Magistratsdirektion der Stadt Wien
Geschäftsbereich Bauten und Technik
Stadtbaudirektion
Gruppe Umwelttechnik und
behördliche Verfahren
Rathausstraße 8, 1. Stock
1082 Wien
Tel.: +43 1 4000 82690
Fax: +43 1 4000 99 82690
E-Mail: ub@md-bd.wien.gv.at
www.wien.at/mdbd/

Dialogforum Brandschutz in Wien

AKTENVERMERK

über das am 9. Mai 2014 geführte 2. Dialogforum Brandschutz in Wien.

Frage 6:

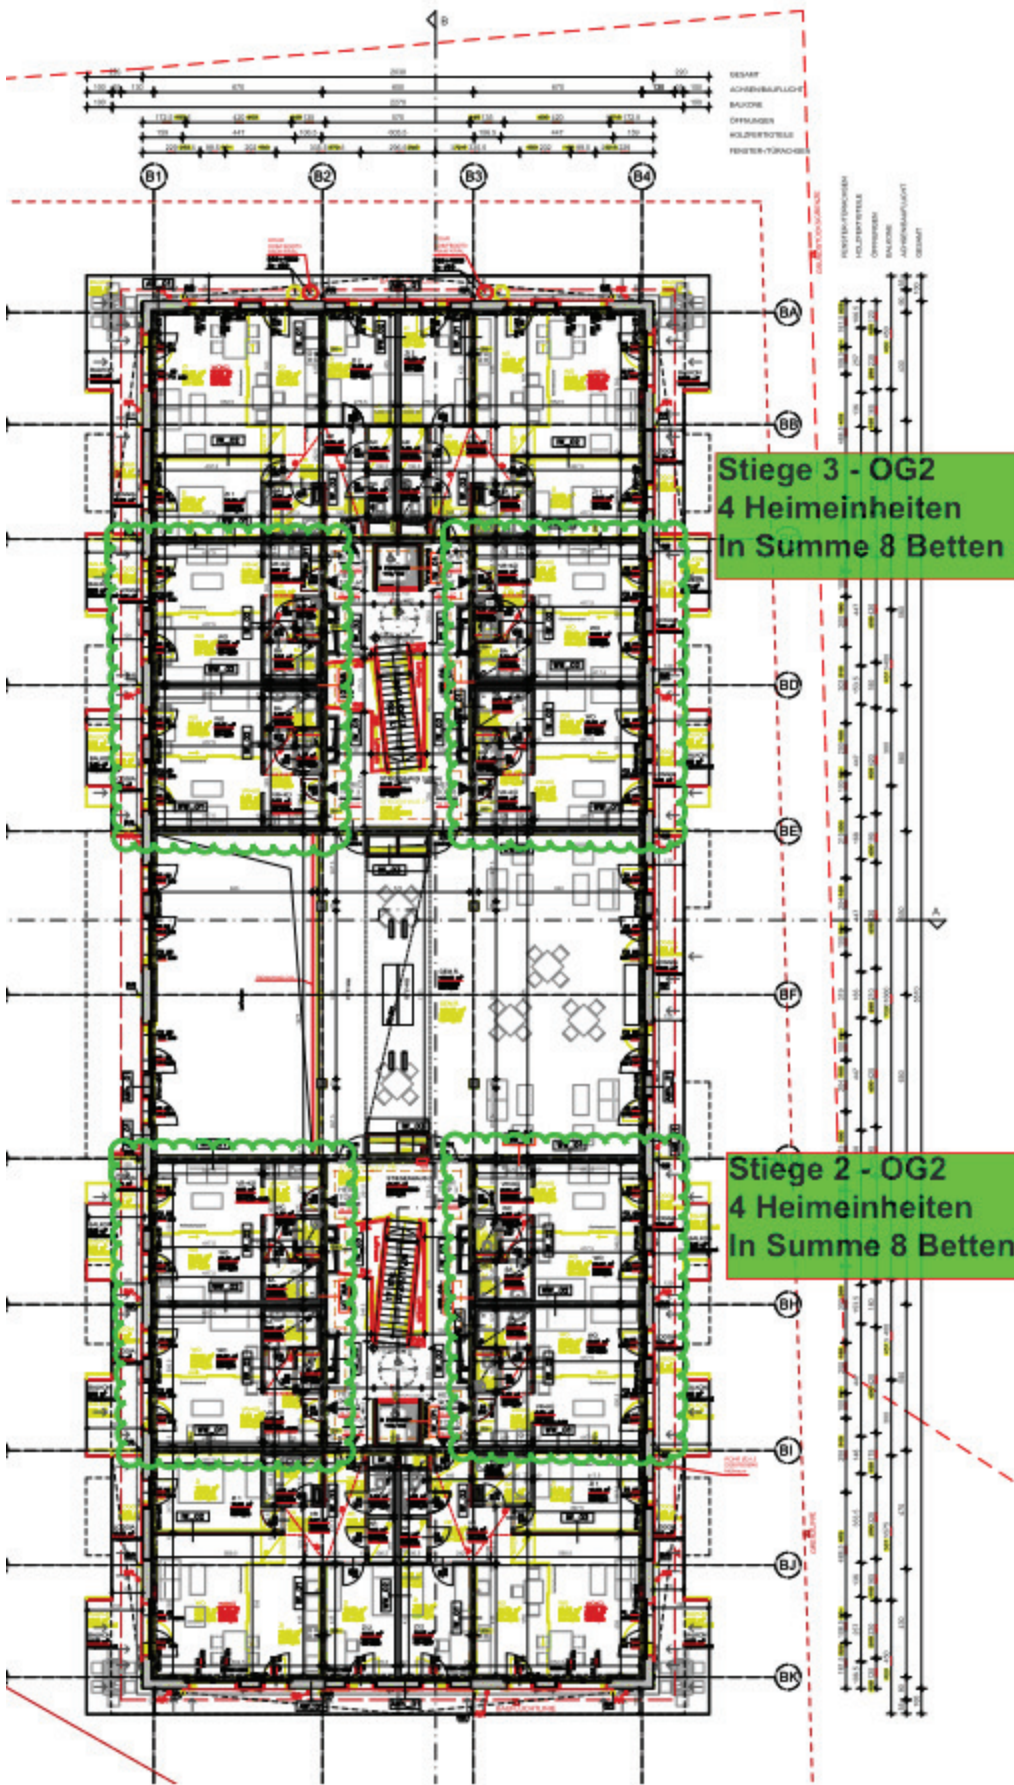
Aus unserer Sicht gibt es Unklarheit bei der Definition von Brandschutzanforderungen an Heimeinheiten und Wohngemeinschaften (muss nicht zwingend eine Heimeinheit sein) - konkret, wenn diese Heim-Einheiten nicht eine ganze Stiege oder Bauteil bilden, sondern von 30 WHG in einer Stiege 4 Wohnungen als Heimeinheiten genutzt werden.

Sofern es sich um EIN Gebäude handelt (wie in diesem Fall), sind die Heimeinheiten zusammenzuzählen; sofern GETRENNTE Gebäude bzw. Gebäudeteile vorliegen, ist eine getrennte Betrachtung zulässig.

Die Abgrenzung von Wohngemeinschaften bzw. Heimeinheiten zu Wohnungen ist in § 121 BO eindeutig geregelt (Heime sind Gebäude und Gebäudeteile, die zur ständigen oder vorübergehenden gemeinsamen Unterbringung von Menschen bestimmt sind, die zu einer nach anderen als familiären Zusammengehörigkeitsmerkmalen zusammenhängenden Personengruppe gehören).

VERTIKALE LEITUNGSFÜHRUNGEN DURCH BALKONPLATTEN

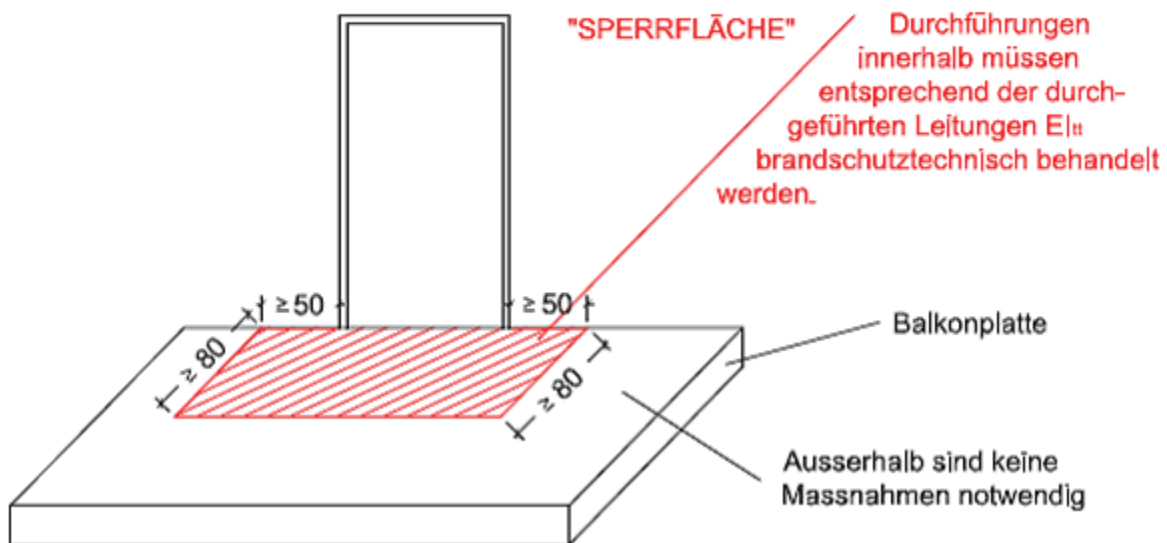
Nach unserem Verständnis gilt nachfolgende Skizze bzw. Regel betreffend Brandüberschlag bei Regenrohren:

Bei Loggien- u. Balkonentwässerungen sind die Fallrohre bei Balkon-/Loggienplatten, die die Anforderung R90/REI90 zu erfüllen haben, mind. 50cm seitlich oder in der Tiefe mind. 80cm von französischen Fenstern entfernt anzuordnen. Wenn diese Abstände eingehalten werden - keine Anforderungen an Regenfallrohre. Falls diese in diesem Bereich angeordnet werden, müssen diese eine brandschutztechnische Qualifikation aufweisen (R90)

EDER stimmt der Lösung zu und ersucht, die Skizze zur Publikation zur Verfügung gestellt zu bekommen. Dem stimmt KLOS gerne zu und wird die Skizze in elektronischer Form übermitteln.
